**Oggetto: D.lgs. 3 aprile 2006 n. 152, art. 19 e s.m.i.- art. 4 della L.R. n. 11/19 e s.m.i. recanti “Disposizioni in materia di Valutazione Impatto Ambientale (VIA)”. Procedimento di Verifica di assoggettabilità a VIA - “Mitigazione del rischio idraulico e riqualificazione fluviale del tratto terminale del fiume Aso, nei Comuni di Altidona, Lapedona, Pedaso e Campofilone” - CODICE 11R279/G1. Contributo istruttorio Conferenza dei Servizi semplificata asincrona art. 14-bis L. n. 241/90. Approfondimento parere già espresso con nota prot. 2024018177 del 31/10/2024**

#### **NUOVO IMPIANTO DI DEPURAZIONE DI ALTIDONA DX31**

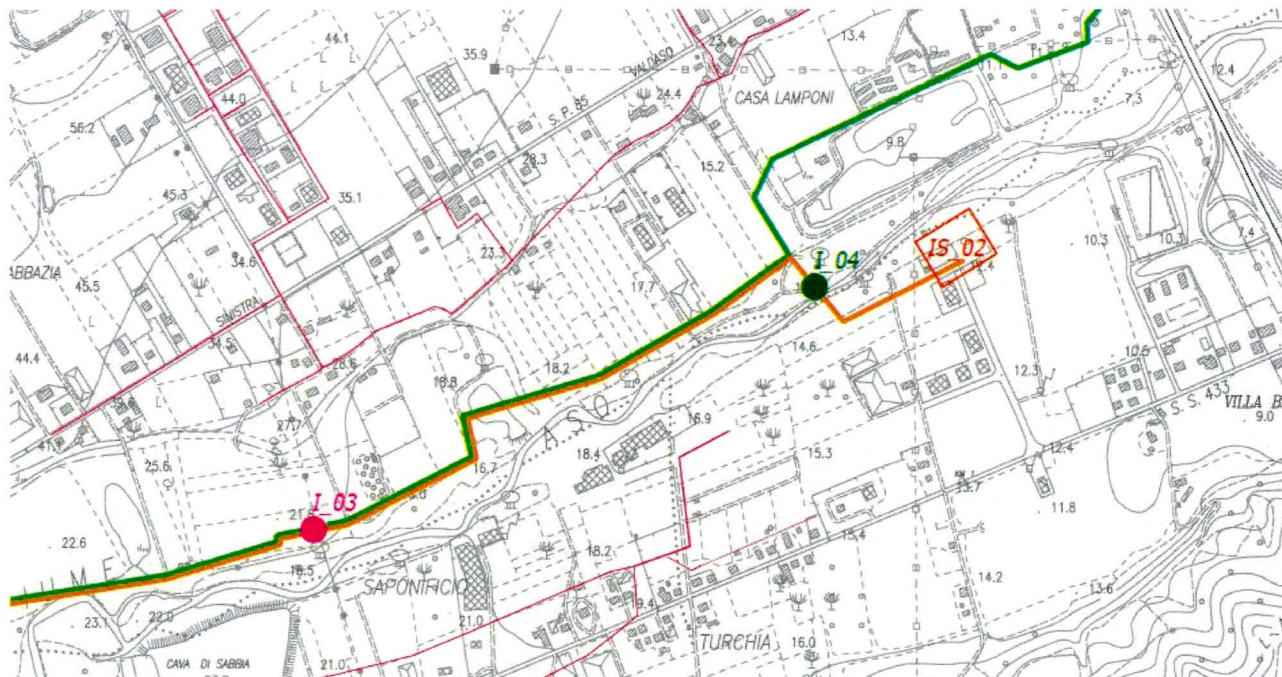
In linea generale, si rappresenta che il progetto di mitigazione non interferisce con l'impianto di depurazione di Altidona che questa Società sta realizzando in un fondo posto nelle immediate prospicenze della sponda sinistra del Fiume Aso. Peraltro già la tavola B.04 ben identifica il punto di rilascio delle portate che verranno trattate dal nuovo depuratore (**DEPUR00545 – SCAMB01126**), rilevando graficamente l'assenza di qualsiasi interferenza con le opere oggetto della presente CDS.

Ad ogni buon conto va comunque rilevato che, con pertinenza alla difesa di sponda, la Struttura del Genio Civile Marche Sud, con pec del 14/06/2023 ha rilasciato l'Autorizzazione idraulica all'intervento di realizzazione del nuovo depuratore di Altidona, fornendo disposizioni tecniche di dettaglio in ordine alla sistemazione del modesto tratto di sponda interessato dalle opere connesse all'impianto di depurazione, opere che verranno eseguite nel corso dell'anno 2025.
